Avis sur la déclaration de projet emportant mise en compatibilité du plan local d'urbanisme n°2 pour la création d'une unité touristique nouvelle locale au Col del Pam sur la commune de Font-Romeu-Odeillo-Via (Pyrénées-Orientales).

N°Saisine : 2024-013068

Avis émis le 25 juin 2024

Figure 3 : projets d'OAP et de règlement graphique du PLU (extrait du dossier de déclaration de projet)

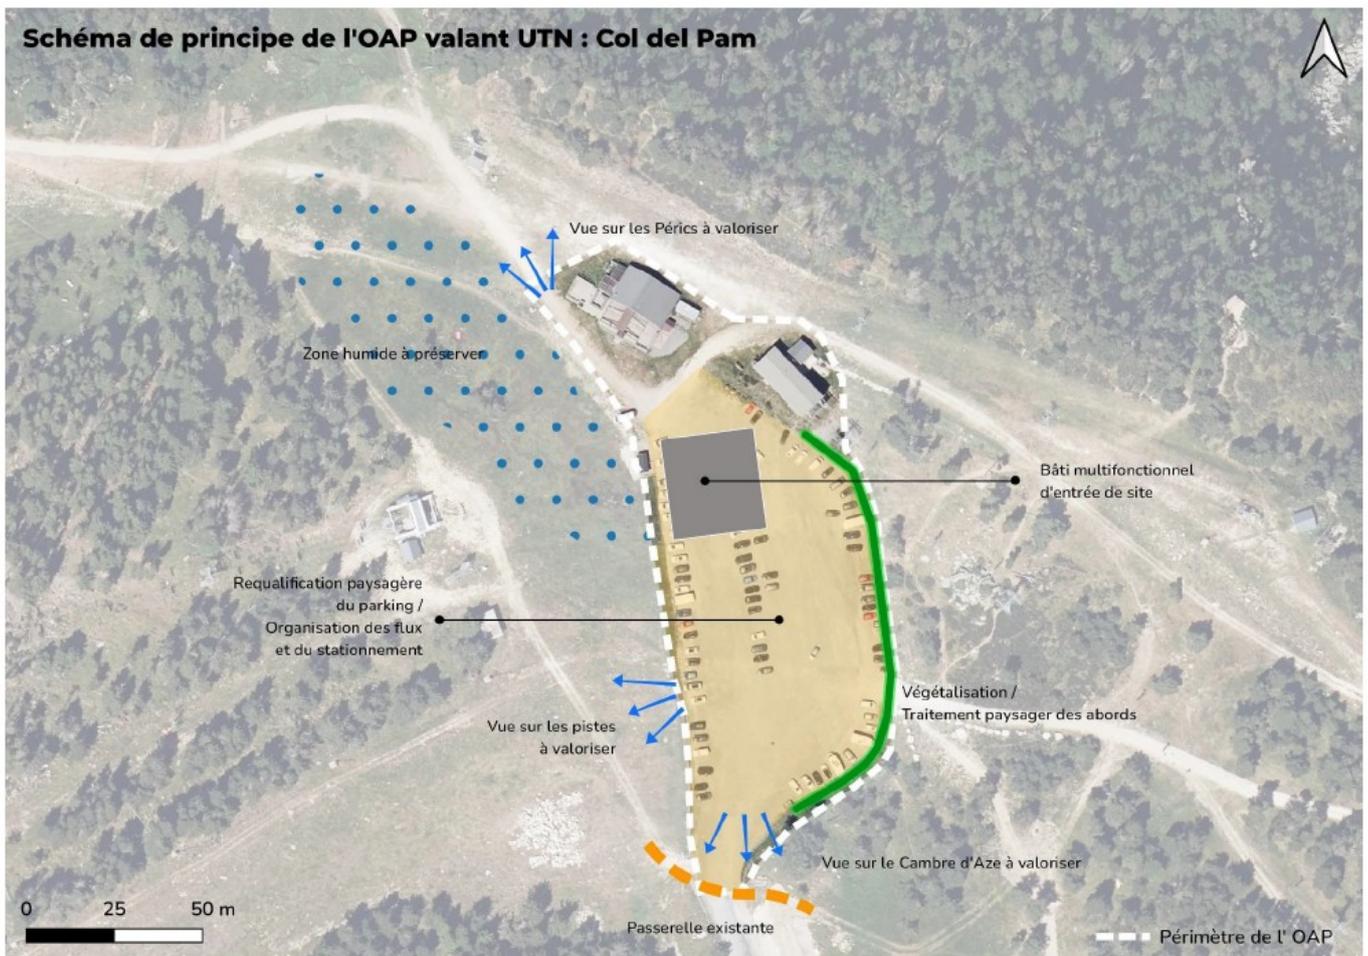
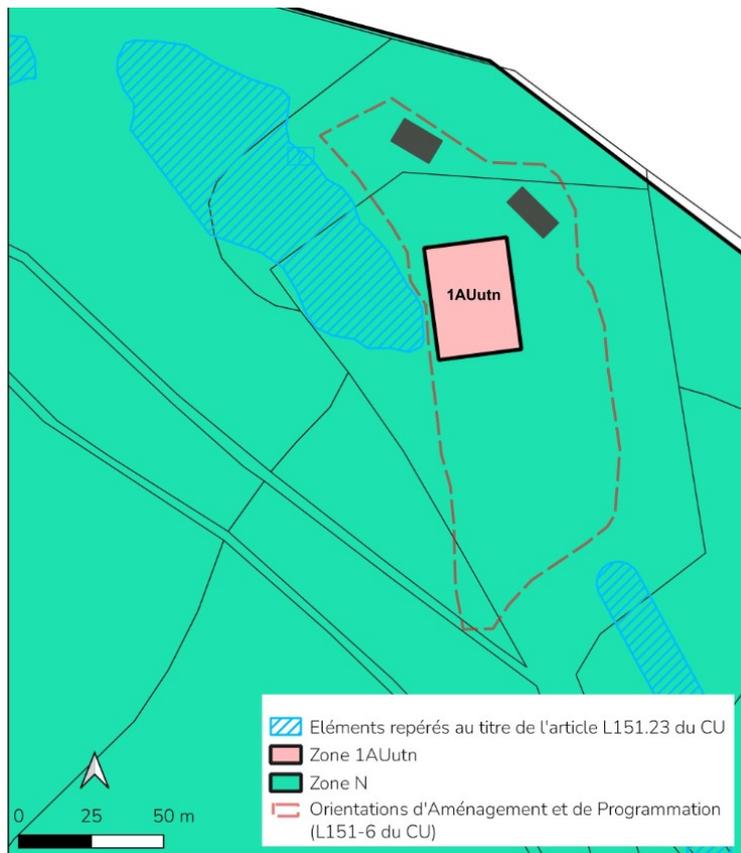
Elle se situe, en outre, à proximité immédiate d'une zone humide (tourbière basse à *Carex nigra*, *Carex canescens* et *Carex echinata*) présentant un enjeu écologique « fort » selon le diagnostic réalisé dans le cadre de l'étude (voir pages 38 et suivantes), bien identifiée comme « à préserver » dans la cartographie de l'OAP (voir figure 3 du présent avis).

Bien que l'emprise du futur bâtiment et, plus largement, le périmètre de l'OAP soient positionnés en dehors de cette zone humide et sur des secteurs déjà artificialisés (ex : parking), la MRAe s'interroge sur la préservation pérenne de ce milieu naturel sensible au regard des conséquences prévisibles de la mise en place d'une UTN locale sur le secteur du Col del Pam.

Pour autant, l'évaluation environnementale n'analyse pas les conséquences directes et indirectes de la mise en place de l'UTN locale, notamment en termes de nuisances potentielles induites par l'augmentation de la fréquentation touristique sur les milieux naturels : piétinement des milieux, dérangement des espèces, déchets...

La MRAe recommande de produire une analyse prospective des incidences de la mise en place de l'UTN locale sur les enjeux écologiques du secteur, en particulier des zones humides.

Suite à cette analyse, elle recommande de fournir des mesures visant à préserver les milieux à enjeux du secteur vis-à-vis des futurs aménagements et de l'exploitation du site.
